改善箇所説明図

サンルーフガイドレールの修正の詳細写真

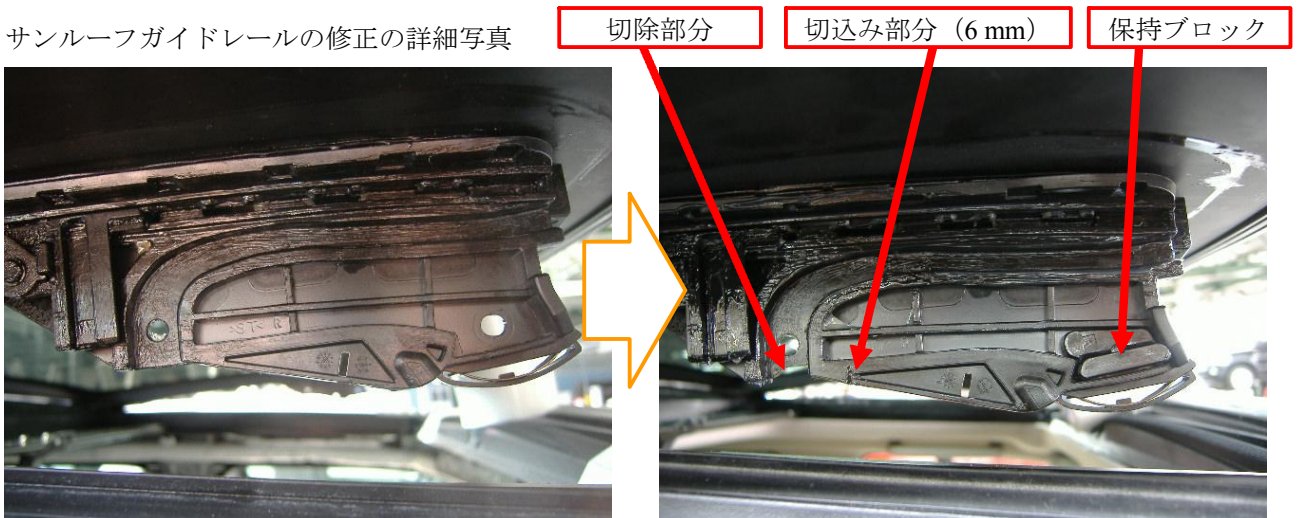
基準不適合発生箇所

サンルーフ装着車において、サンルーフガイドレールの構造が不適切なため、当該ガイドレールに過度の応力がかかると、亀裂が発生することがある。そのため、サンルーフにねじれや固着が生じ、この状態で乗員がサンルーフに外力を加える、または走行風圧でサンルーフに外力が加わると、サンルーフが作動機構から外れ、最悪の場合、脱落するおそれがある。

全車両、当該ガイドレールに保持ブロックを取り付けるとともに形状を変更する。
